BILAGA M1.28
KOMPLETTERANDE SAMRÅD 2

MAXIMA Kompletterande samråd, KSU2

MAXIMA KOMPLETTERANDE SAMRÅD 2 ENLIGT 6 KAP MILJÖBALKEN

BILAGA M1.28.4 YTTRANDEN I KOMPLETTERANDE SAMRÅD 2

Figur 1-1. S14 Carlsgatan; arbetsområde med tillkommande arbetsområde

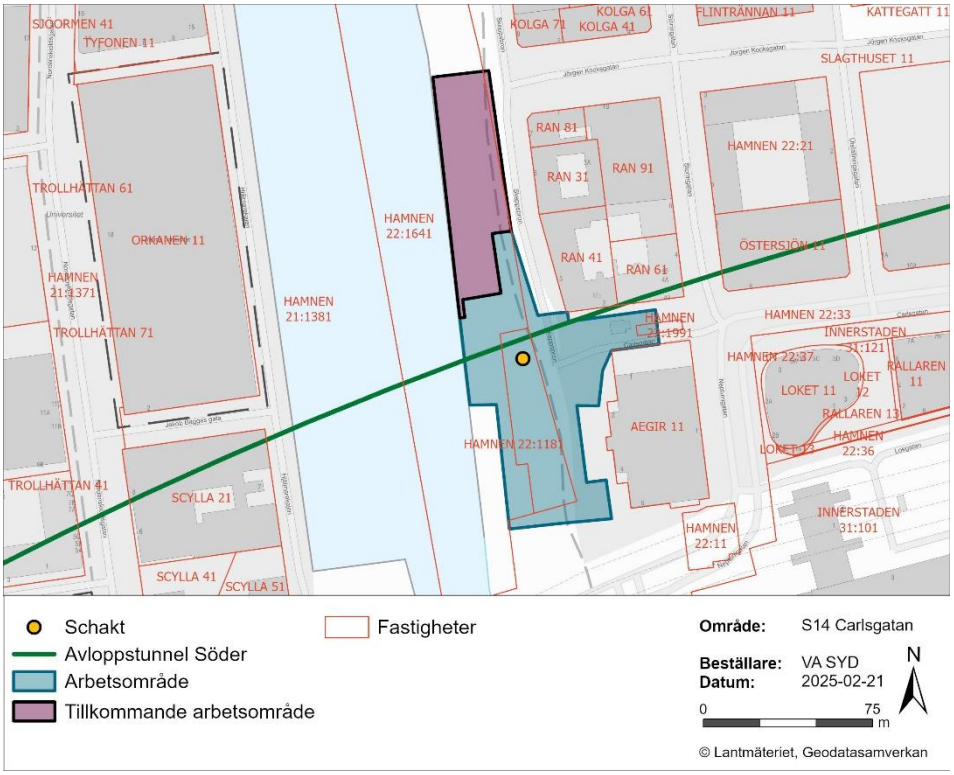
Vad gäller schakt S14 Carlsgatan har förvaltningen ingen erinran i sig men vill poängtera vikten av en fortsatt dialog rörande både S14 och övriga schakt. Det utökade arbetsområdet kan påverka de tidigare diskussioner förvaltningen har haft med VA SYD. Området är en viktig plats för Malmöfestivalen samt utvecklingen av Nyhamnen. Fastighets- och gatukontoret behöver få ta del av VA SYD:s tidplan för schakt S14.

Figur 1-2. S20 Borrgatan; justerat schaktläge, arbetsområde samt tillkommande arbetsområde.

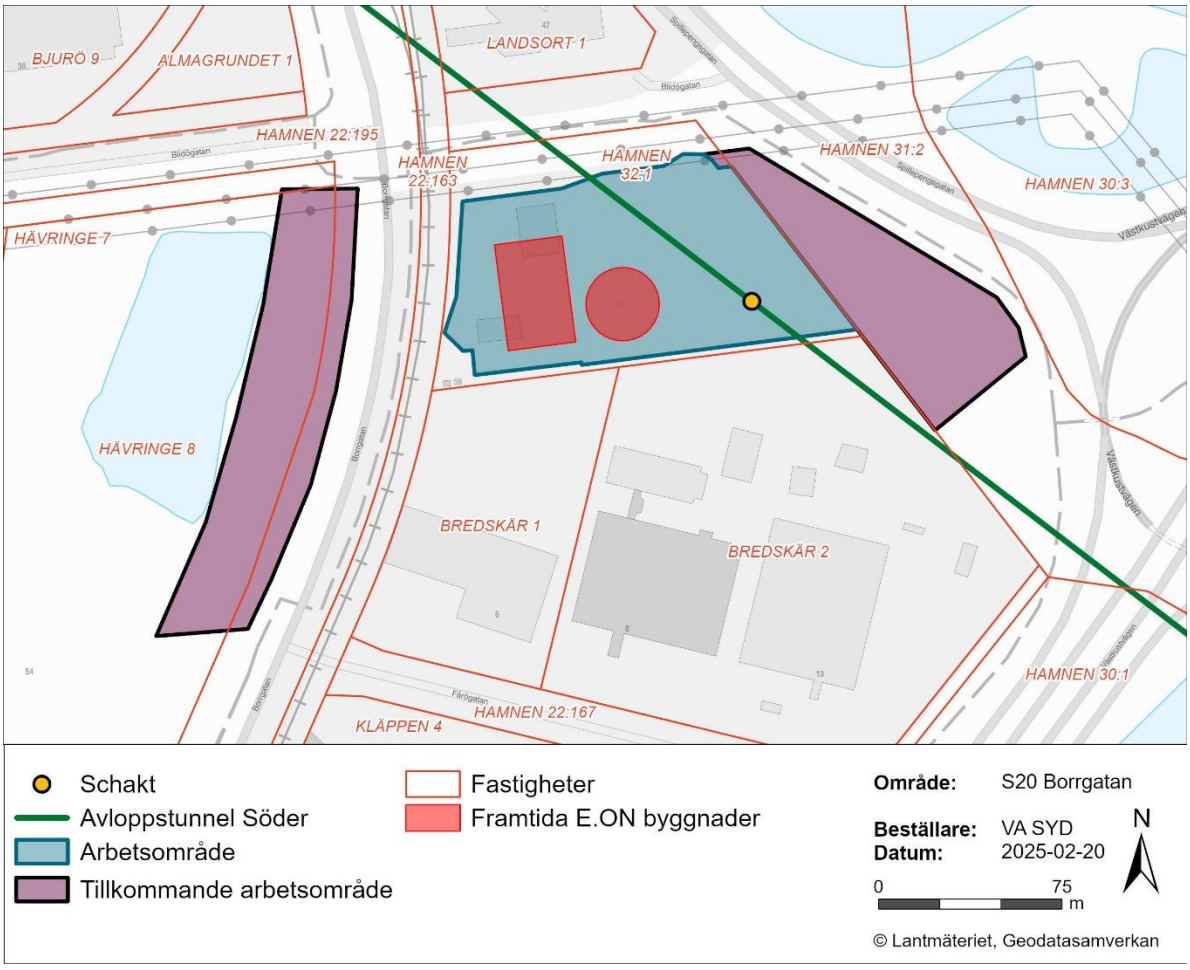
E.ON planerar också att bygga en ny ackumulatortank med tillhörande pumpstation på fastigheten Hamnen 32:1. Tanken kommer vara 75 m hög och 30 m i diameter och kräver grundläggning med pålning: Felaktiga uppgifter finns angivet i kapitel 1.2 står följande: *"Under samråd med E.ON har det framkommit att de planerar anlägga en ackumulatortank med höjden 85 meter och diametern 40 meter"*

Figur 1-4. Norra Hamnen; arbetsområde med tillkommande arbetsområde.

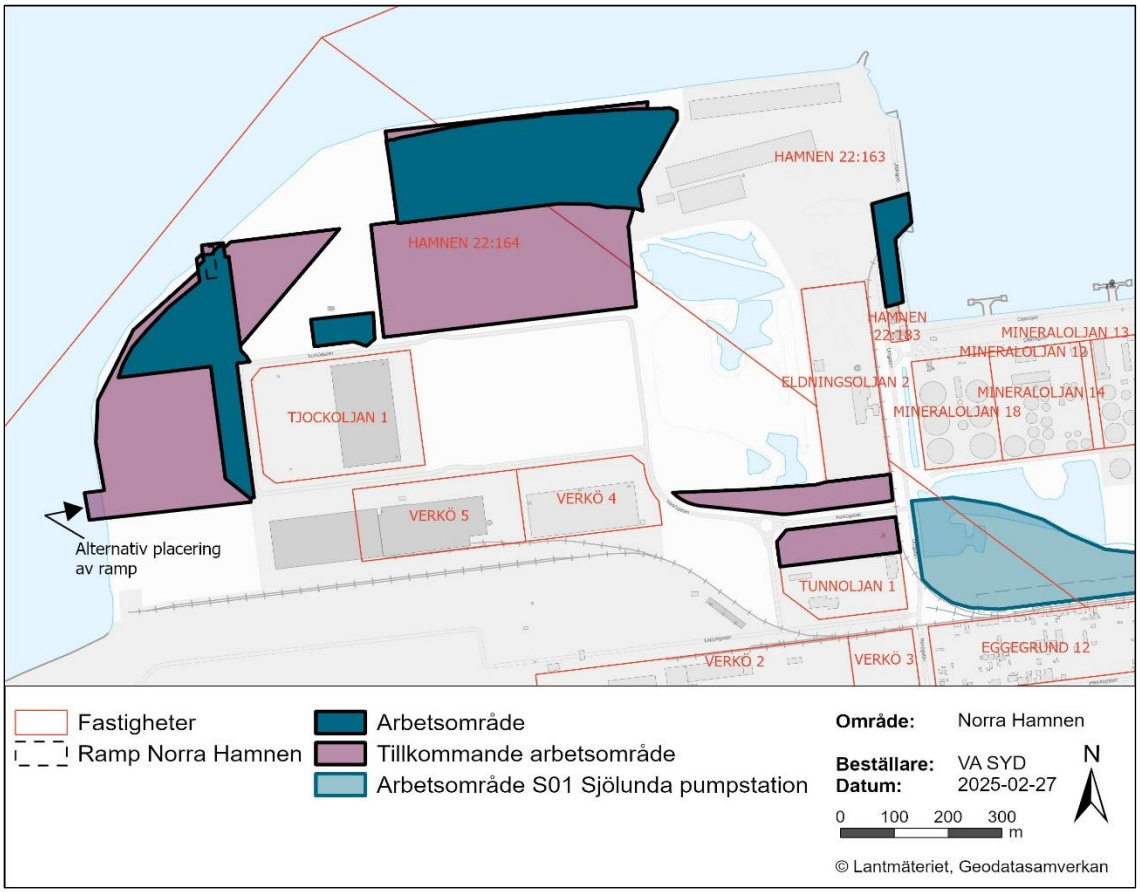
Hej!
I samband med kompletterande samråd 2 framgår att fastighet norr om Tunnoljan 1 avses användas som upplag för massor under byggtid.
Hur säkerställer man att massorna inte är förorenade och om de är det, hur ser man till att detta inte läcker till intilliggande fastigheter?
